NLE和NLV系列 压缩机吸气管角度 变更

为了标准化接口设置，NLE及NLV系列压缩机吸气管角度将进行统一变更。

图1 吸气管角度为 45°

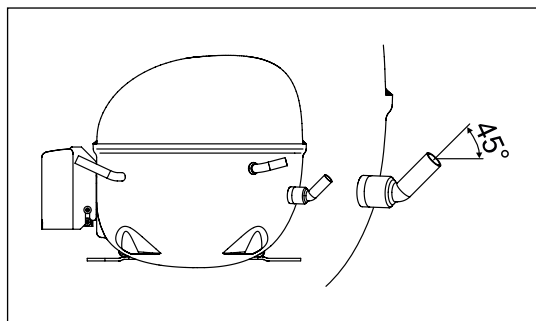
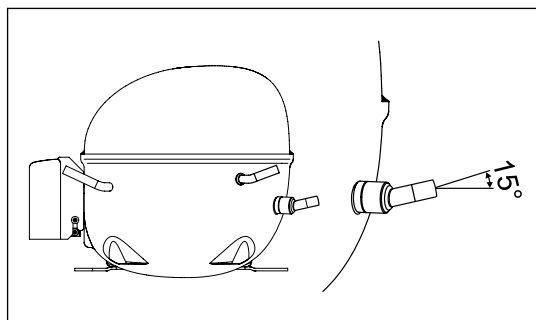
目前，该系列压缩机吸气管角度为 45° （如图1）。未来将变更为 15° （如图2）。此外，吸气管长度将缩短3毫米。
